Muistutus

*Vanhan Rauman asemakaavamuutoksen ehdotus ja erityismääräykset
(AK 01-102)*

Vanhan Rauman asemakaavamuutoksen ehdotus AK 01-102

VANHA RAUMA
 PÄÄPIIRUSTUS, AUTOKATOS
 ASEMAPIIRROS 1/500
 POHJA, LEIKKAUS 1/50
 Arkkitehtitoimisto Timo Tuomola ky
 Pohjankatu 4 p.02-8230263
 26100 Rauma 040-5112493
 20.10.2004 038/004

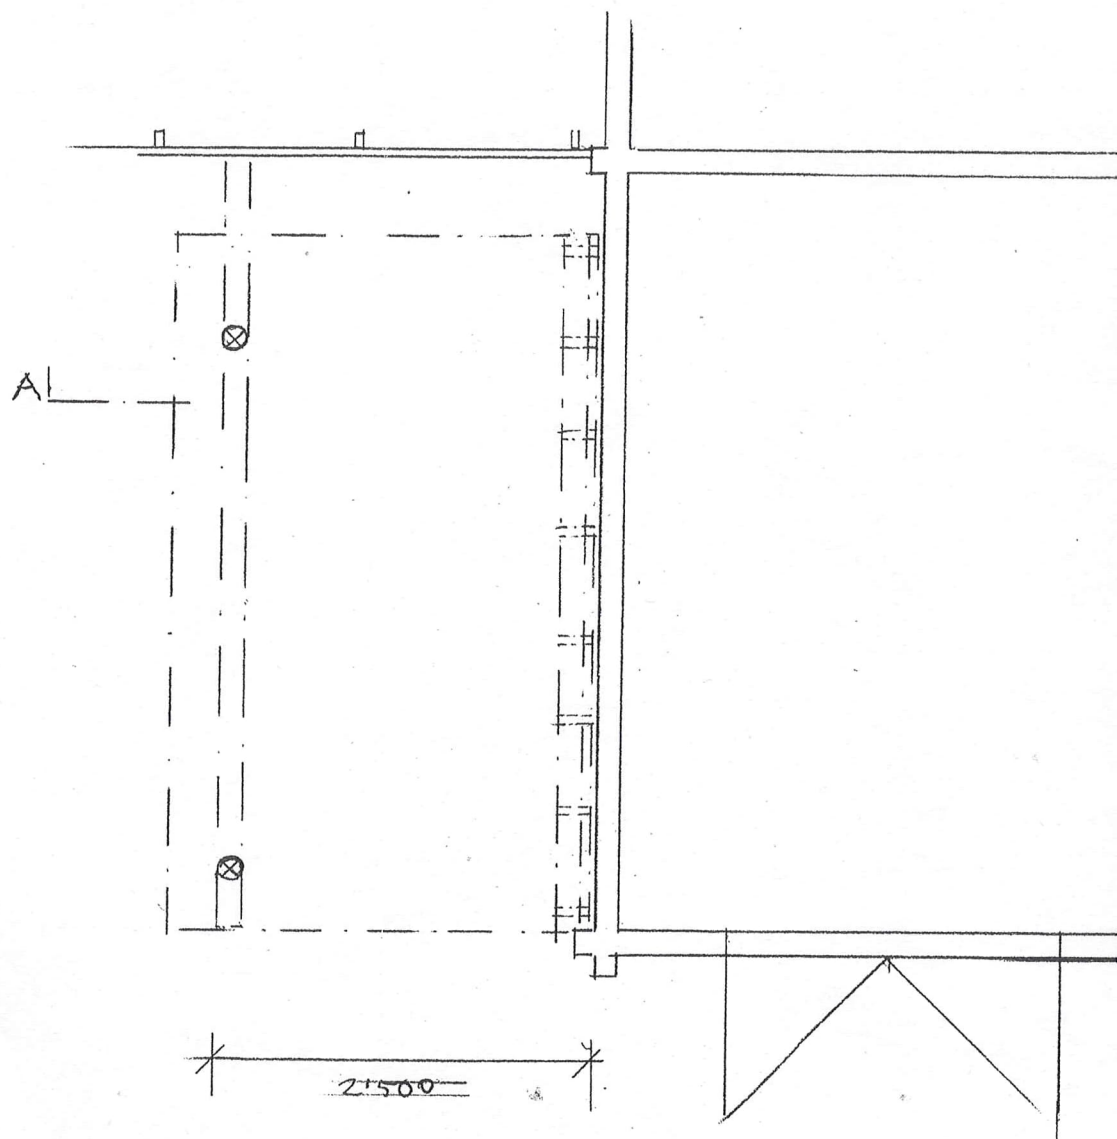
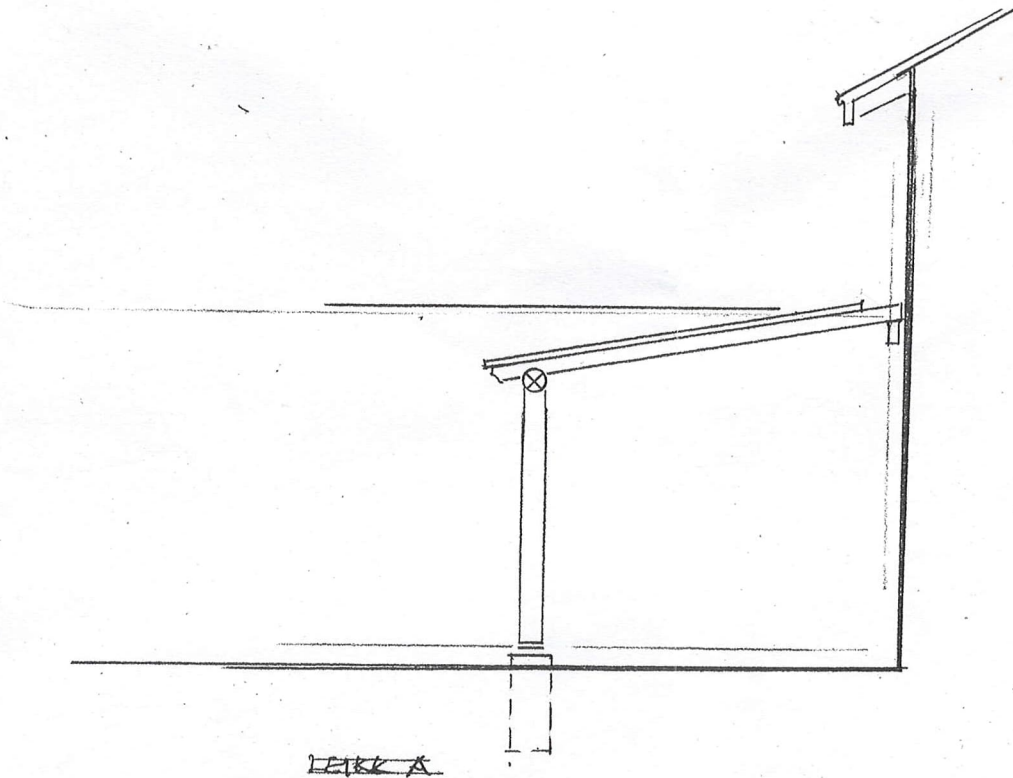
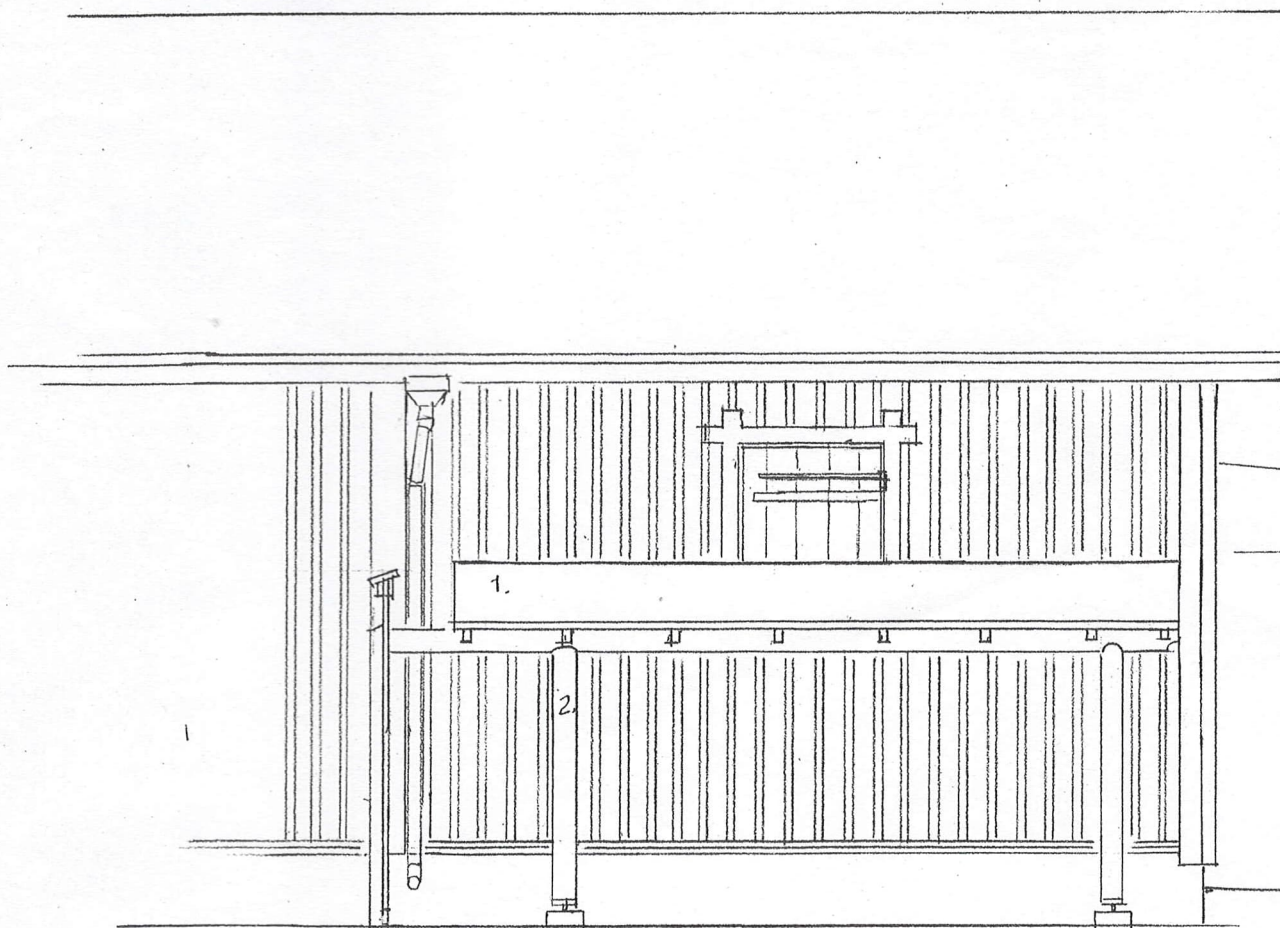
Huomautus valmisteilla olevaan vanhan-rauman kaavaan.

- Liitteenä olevat arkkitehti Timo Tuomolan luonnokset katoksesta piharakennuksen kylkeen.
- Katoksen kattolinja on lähes aidan korkeudella. Vain rakenteiltaan korkeampi.
- Katoksessa säilytettävät eivät näy taidemuseon puolelle.
- Katoksen materiaalit luonnoksen mukaan

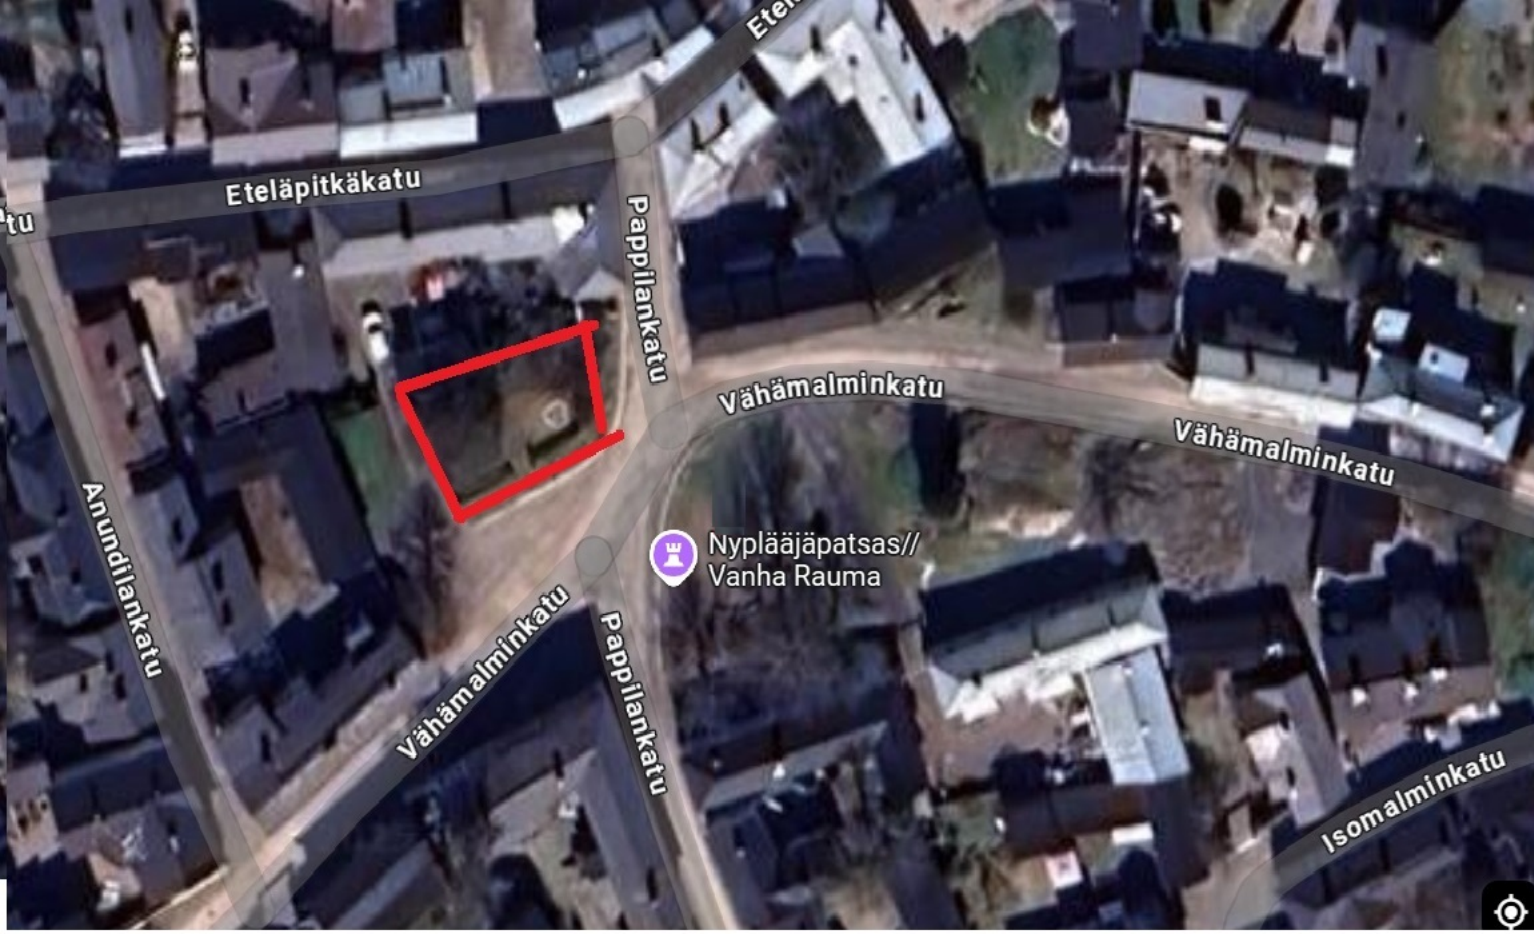
Ehdottaisin että koska koiria liikkuu omistajineen iso määrä Vanhassa Raumassa (Vanhaan Raumaan tullaan liikuttamaan koiria myös ympärillä olevista kaupungin osista, joten koiria liikkuu Vanhassa Raumassa erittäin paljon)
....Perustettaisiin koiratarha Vanhaan Raumaan.

Paikka voisi olla esim Nyplääjän patsaan vieressä oleva lasten leikkipaikka joka muutettaisiin koiratarhaksi. Paikka on sammaloitunut ja aita huonokuntoinen. En ole koskaan nähnyt kenenkään lapsen tai perheen käyttäneen aluetta ja kuljen siitä ohi kolme kertaa päivässä. Myös hiekkalaatikon hiekka on sammaleen peitossa, joka myös kertoo sen että hiekkalaatikkoa ei käytetä. Hieno aidattu lasten leikkipaikka onkin jo tehty Naulankadun varteen, eli lapsilla on jo lähellä hyvä aidattu leikkipaikka.
Tarvittaisiin myös koirille ihan keskustaan aidattu alue! Monille turisteille olisi myös mielekästä kun Vanhassa Raumassa olisi tällainen paikka!
Varmasti löytyisi myös muita mahdollisia paikkoja Vanhassa Raumassa.

Liitteenä kartta jossa merkattu lasten huonokuntoinen leikkipaikka punaisella

Lastenleikkipaikan sijaan koiratarha. Hiekkalaatikko on aivan sammaleen peitossa ja puuaita on erittäin huonossa kunnossa. Selvästi paikkaa ei käytetä lainkaan.

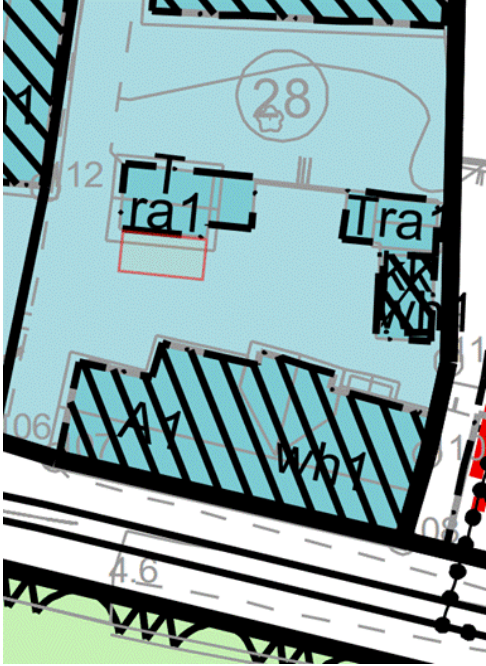
22.1.2025 päivätyssä kaavakartassa ei ole merkitty autokatokselle varausta osoitteessa [redacted]
Alla olevaan kuvakaappaukseen on merkattu punaisella mahdollinen katoksen paikka. Kyseessä olisi pelkkä lippa saunarakennuksen sivulla.

Arkkitehti (Timo Tuomola) suunnitteli autokatoksen kuvaan merkattuun kohtaan, kun tontille laadittiin suunnitelmat saunarakennuksen laajennukselle ja talousrakennuksen rakentamiselle. Rakennusluvan hyväksyntävaiheessa (lupa [redacted]), jouduttiin kuitenkin jättämään katos pois luvasta (luonnokset alla). Syynä oli asemakaavan uudistus, jossa oli tarkoitus ottaa yleisemmin kantaa autokatosten tai vastaavien rakenteiden rakentamiselle vanhan Rauman alueella. Muistutin asiasta myös, kun kaavan uudistamiseen liittyvät katselmukset ja asukashaastattelut suoritettiin kaavoitusarkkitehtien toimesta.

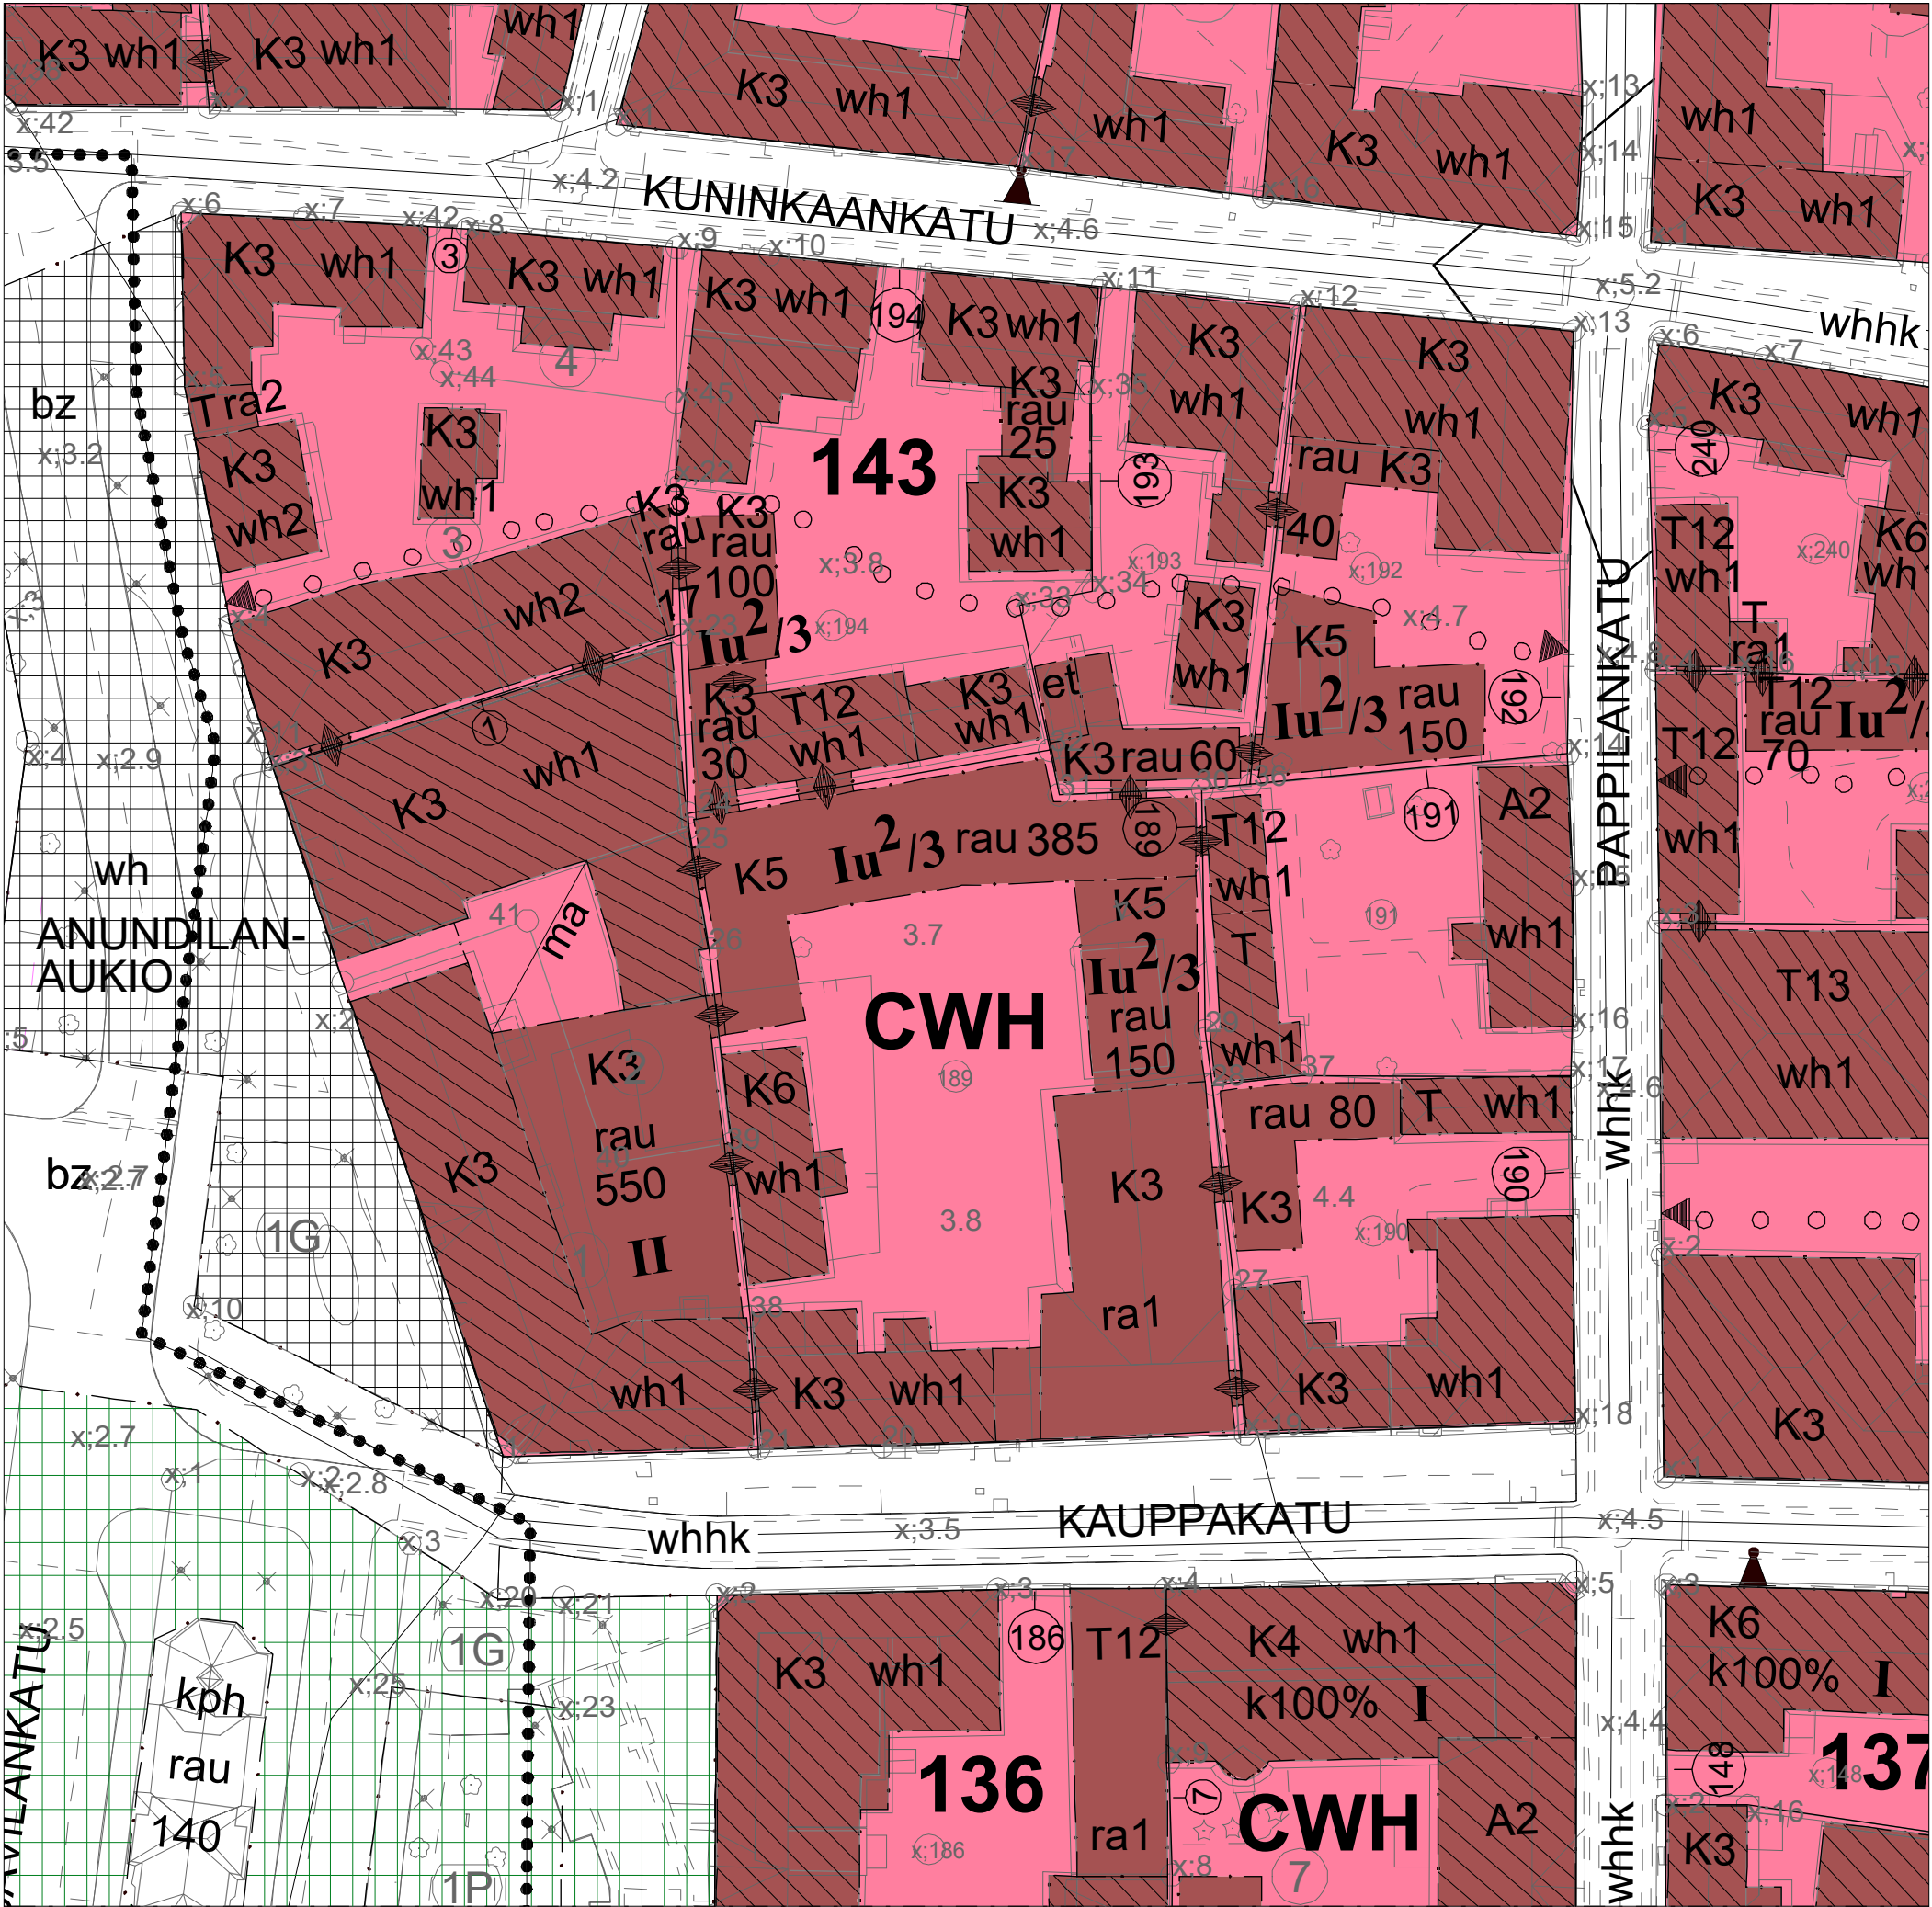
Kiinteistö Oy [REDACTED] hakee tontille 796,5 m2 rakennusoikeutta. Asemakaava ehdotuksessa AK 01-102 rakennusoikeutta on ehdotettu 630 m2, jolloin hakemamme rakennusoikeuden lisäys isolle tontille on varsin maltillista.

Olemme teettäneet arkkitehtitoimisto ARKdot:lla (Kati Suomi) kiinteistösuunnitelman, joka mahdollistaa kiinteistön kokonaisvaltaisen ja monipuolisen käytön (liitteenä). Kaupallisen kehittämisen kannalta rakennuskokonaisuus -tässä ehdotetussa muodossa ja mittakaavassa- mahdollistaisi hotellitoiminnan lisäksi myös myymälä- ja liiketilatoiminnan. Tavoitteena olisi rakentaa paikallista rakennusperintöä kunnioittava ja toimiva liikerakennus Vanhaan Raumaan.

Rakennuksen muoto, pituus ja varsinkin sen syvyys antaa paljon erilaisia mahdollisuuksia. Hotellitoiminnan lisäksi se mahdollistaa erilaisten liiketilojen koon muokkaukset helposti pienistä isompiin tiloihin, myös tulevaisuudessa tarpeiden muuttuessa. Luonnosehdotuksessa esimerkiksi yhdistämällä liiketilat nro. 2, 3 ja 7, saadaan yksi iso liiketila.

Katselmuksessa Rauman kaupungin kaavoitusarkkitehtien kanssa, 4.2.2025, tarkennettiin mm. naapurirakennusten korkeuksien havainnointia. Nämä pyydetty lisäykset tehtiin suunnitelmiin ja samalla ne päivitettiin vastaamaan myös liiketilatarjontaa. Pihan hätäpoistumisreitit on otettu suunnitelmassa huomioon. Myös kauttakulku naapuritontteihin on otettu huomioon, mikäli Vanhaan Raumaan muodostuu yhtenäistä alueen kaupallista toimintaa.
